WWF Teramo

Oggetto: Osservazioni Centrale idroelettrica Santa Lucia.

OGGETTO: OSSERVAZIONI CENTRALE IDROELETTRICA SANTA LUCIA

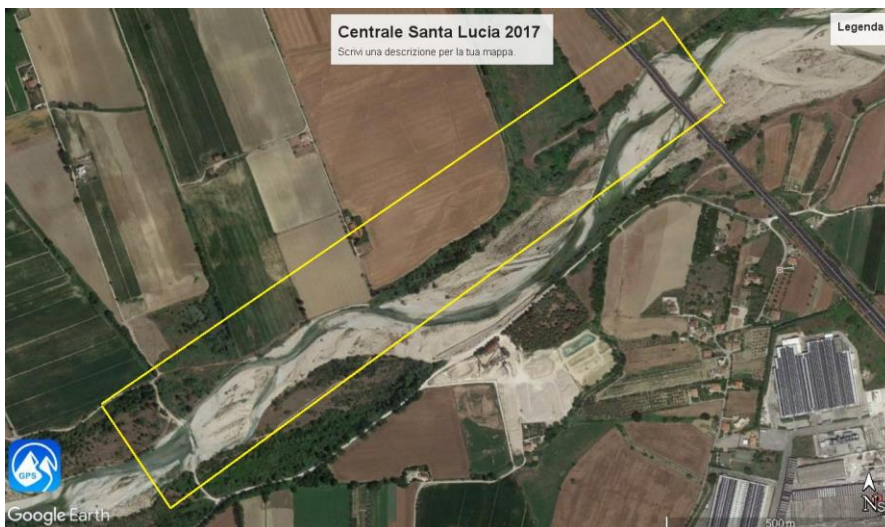
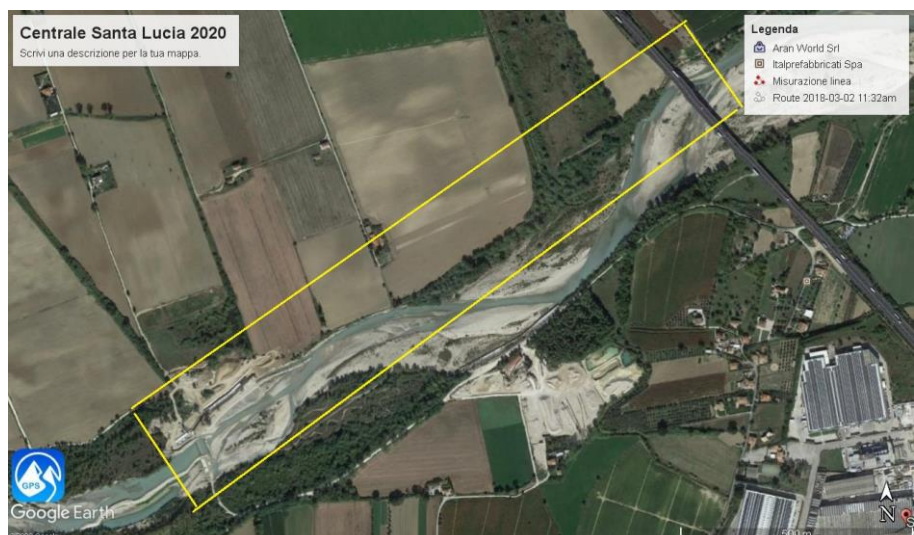
OSSERVAZIONE: Da quanto ci risulta da comunicazioni di cittadini residenti e dalle stesse foto aeree facilmente reperibili sul web (Google earth 2017 allegata) nonché dalla cartografia reperibile in Regione di cui l'ultima relativa ad un sorvolo 2018 del territorio regionale, i lavori a nostro

avviso sono iniziati nell'estate 2019 (google earth 2019 allegata) ben tre anni dopo da quanto sostiene la ditta proponente. Dalle immagini del sorvolo 2018 ossia due anni dopo dalla nota di inizio lavori della ditta proponente infatti non si evince alcun tipo di lavoro effettuato sull'area oggetto di intervento (Foto 1). Chiediamo quindi se a

tale comunicazione è seguito un effettivo sopralluogo da parte degli uffici competenti che abbiano rilevato quanto sostenuto dalla ditta. Ricordiamo che per essere considerati avviati infatti non risulta sufficiente nemmeno un mero sbancamento dell'area di cantiere (comunque non visibile nemmeno dalle foto aeree del 2017 e successive).

Foto 9: Scala rustica (Germania).

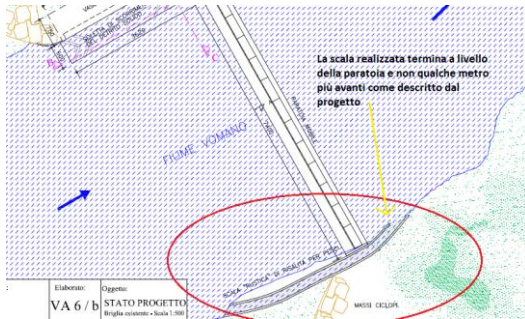
OSSERVAZIONE: La scala di risalita dei pesci realizzata dal proponente al contrario di quanto descritto nella relazione tecnica e al contrario di cosa si intende in letteratura con il termine “scala Rustica” non presenta nessuna piazzola di sosta con

funzione di ridurre l’energia dell’acqua e quindi permettere ai pesci la sosta temporanea, bensì è costituita da uno scivolo ad unica rampa con presenza di grandi massi. La scala al contrario di quanto raffigurato nell’elaborato tecnico VA 6/b non presenta alcun prolungamento a valle ma termina in linea con la paratoia e presenta al suo termine che coincide con la struttura che sostiene le paratoie uno scalino che non

permette alcuna funzionalità ecologica alla stessa poiché oltre a terminare tronca e non con una rampa come da allegato progettuale anche a valle della paratoia, dista oltre un metro dall’alveo e quindi di accesso impossibile per la fauna ittica.

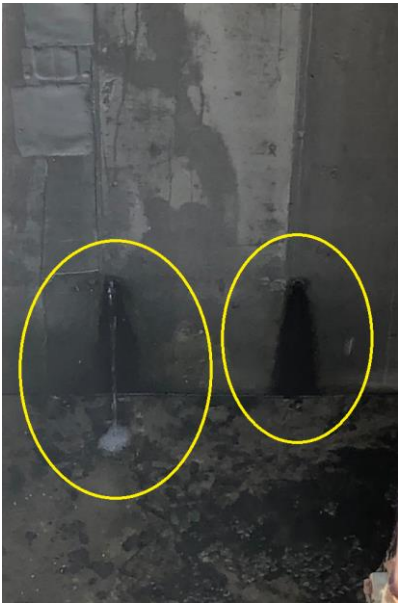
OSSERVAZIONE: In relazione alle acque sotterranee, da come si può evincere dalla foto e da un eventuale sopralluogo che potrete condurre direttamente sul posto, all'interno del canale

sotterraneo costruito sulla sponda orografica sx del fiume sulla struttura in c.a, sono presenti dei fori drenanti da cui entra acqua proveniente dal sottosuolo all'interno del canale. Questa evidenza certifica che la realizzazione della condotta sotterranea ha comportato l'intercettazione della falda sotterranea che drena in continuazione acqua dal sottosuolo. Altra evidenza sta nel fatto che sono stati realizzati come da foto aerea reperita sulle osservazione della SOA e da nostro documento fotografico scattato in data 8 marzo 2020 dei canali di scarico (Dreni) provenienti dallo scavo della condotta sotterranea. Visto che non sono stati rilevati eventi meteorici di particolare interesse o eventi di rilasci delle dighe a monte che abbiano comportato la rottura degli argini "provvisori" come al contrario afferma la ditta nelle loro controdeduzioni

presupponiamo che con molta probabilità anche in virtù della documentazione fotografica che alleghiamo, da dove si vede chiaramente che il canale di drenaggio porta acqua, che trattasi di canali per permettere il deflusso delle acque di falda e di cantiere prodotte dallo scavo del canale. Il D.lgs 152/2006 art.74 lettera ff così definisce il termine scarico: "qualsiasi immissione effettuata esclusivamente tramite un sistema stabile di collettamento che collega senza soluzione di continuità il ciclo di produzione del refluo con il corpo ricettore in acque superficiali, sul suolo, nel sottosuolo e in rete fognaria, indipendentemente dalla loro natura inquinante, anche sottoposte a preventivo trattamento di depurazione. Sono esclusi i rilasci di acque previsti all'articolo 114;". Nel caso specifico le acque di falda

potrebbero essere escluse dalla definizione di scarico solo se le stesse non entrino in contatto con le acque di cantiere. Tuttavia dall'osservazione delle stesse e dall'intorpidimento provocato nel punto di contatto tra le stesse e il fiume si può dedurre che le stesse entrino ovviamente in contatto con le lavorazioni in atto nel cantiere. La ditta peraltro nelle controdeduzioni alle osservazioni presentate dalla Soa afferma che:" In occasione di particolari eventi meteorici ed anche in occasione di abbondanti rilasci delle dighe a monte, le acque del fiume Vomano, travalicando gli argini provvisori, sono riuscite più volte ad entrare tramite l'opera di presa all'interno del canale di

adduzione in costruzione” cosa che ci appare strana visto che non sono state rilevate abbondanti precipitazioni né nei giorni precedenti ai nostri rilievi fotografici nel al momento dello scatto che come si può ben vedere dalla foto rileva uno scarico in atto proveniente dai cantieri retrostanti per la realizzazione del canale.
